BR-2025-2133

18 mei 2026

Codewijzigingsvoorstel aansluitvoorwaarden voor door middel van vermogenselektronica gekoppelde verbruiksinstallaties

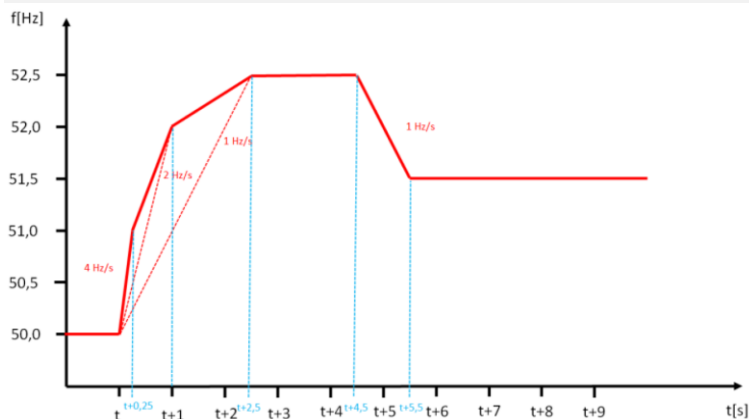
[21-02-2026] 666112 [18-05-2026] concept 2133	Artikel 4.12 <u>De tijdsduur van de bedrijfsperiode voor frequenties in de band van 51,5 Hz tot 52,5 Hz is ten minste 10 seconden.</u> <u>De verbruiksinstallatie is, wanneer de gelimiteerde frequentiegevoelige modus – onderfrequentie (LFSM-UC) in bedrijf is, in staat om, in reactie op frequentiestapveranderingen, het werkzaam vermogen aan te passen vanaf P_{ref}, waarbij:</u> <u>de instelling van de frequentiedrempelwaarde 49,8 Hz is;</u> <u>de statiek 5% is; en</u> <u>de reactietijd voor LFSM-UC gelijk aan of korter is dan 0,5 seconden.</u> <u>De verbruiksinstallatie blijft in deze LFSM-UC modus zolang de frequentie onder de frequentiedrempelwaarde blijft. Bij herstel van de frequentie wordt dezelfde vermogen-frequentiekenmerk uit het tweede lid gevolgd totdat P_{ref} is bereikt.</u> <u>Indien het minimale technische operationele niveau hoger is dan 20% van P_{ref}, is het systeem in staat zichzelf te ontkoppelen zodra dit minimale technische operationele niveau is bereikt.</u> <u>P_{ref} in dit artikel is gelijk aan het werkzame vermogen op het moment dat de frequentiedrempelwaarde van de LFSM-UC is bereikt.</u> <u>De frequentiemeting voldoet aan de volgende karakteristieken:</u> <u>een maximale meettijdvenster van 100 ms; en</u> <u>een nauwkeurigheid van 30 mHz.</u> <u>De verbruiksinstallatie is in staat om binnen de volgende frequentiegradiënten en tijdsperiodes op het systeem aangesloten en in bedrijf te blijven:</u> <u>$\pm 4,0$ Hz/s gedurende een periode van 0,25 seconden;</u> <u>$\pm 2,0$ Hz/s gedurende een periode van 0,5 seconden;</u> <u>$\pm 1,5$ Hz/s gedurende een periode van 1 seconde; en</u> <u>$\pm 1,25$ Hz/s gedurende een periode van 2 seconden.</u>

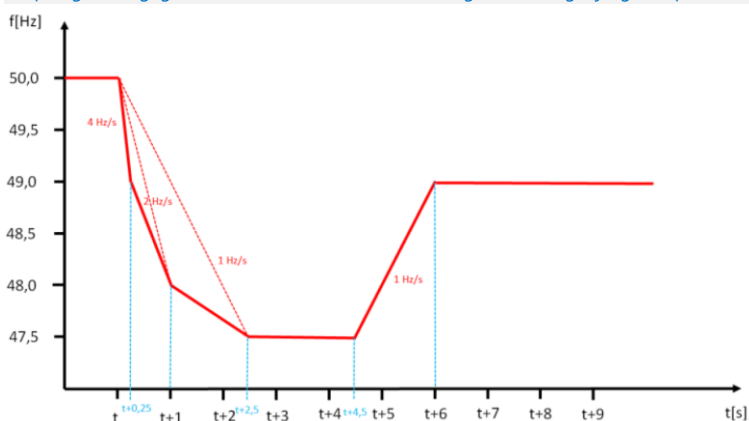
8. De verbruiksinstallatie is in staat op het systeem aangesloten en in bedrijf te blijven bij opeenvolgende frequentiegradiënten zoals gedefinieerd in de overfrequentie-tijdprofielen in de onderstaande figuur, tenzij het ontkop-pelsignaal is gegeven voor de automatische belastingafschakeling bij lage frequentie.

9. De verbruiksinstallatie is in staat op het systeem aangesloten en in bedrijf te blijven bij opeenvolgende frequentiegradiënten zoals gedefinieerd in de onderfrequentie-tijdprofielen in de onderstaande figuur, tenzij het ontkop-pelsignaal is gegeven voor de automatische belastingafschakeling bij lage frequentie.

Artikel 4.13

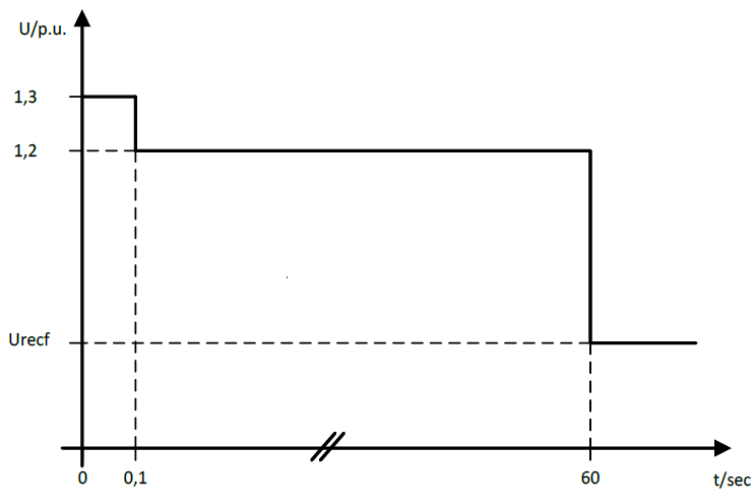
1. De verbruiksinstallatie is in staat op het systeem aangesloten en in bedrijf te blijven bij een spanning op het overdrachtspunt binnen de spanningsband tussen 0,85 pu en 1,1 pu. Buiten deze spanningsband is de fault-ride-through-capaciteit, bedoeld in het tweede en derde lid, van toepassing.
2. De parameters voor de fault-ride-through-capaciteit bij hoge spanning komen overeen met de waarden zoals weergegeven in onderstaande diagram.

3. Artikel 14, derde lid, onderdeel a, subonderdeel i, van Verordening (EU) 2016/631 (NC RfG) is van overeenkomstige toepassing, waarbij de parameters voor de fault-ride-through-capaciteit overeenkomstig tabel 3.1 van Verordening (EU) 2016/631 (NC RfG), als volgt zijn:

- 1°. U_{ret} is 0 pu;
- 2°. U_{clear} is 0 pu;
- 3°. U_{rec1} is 0 pu;
- 4°. U_{rec2} is 0.85 pu;

- 1°. t_{clear} is 0,15 s;
- 2°. t_{rec1} is 0,15 s;
- 3°. t_{rec2} is t_{rec1} ;
- 4°. t_{rec3} is 3 s.
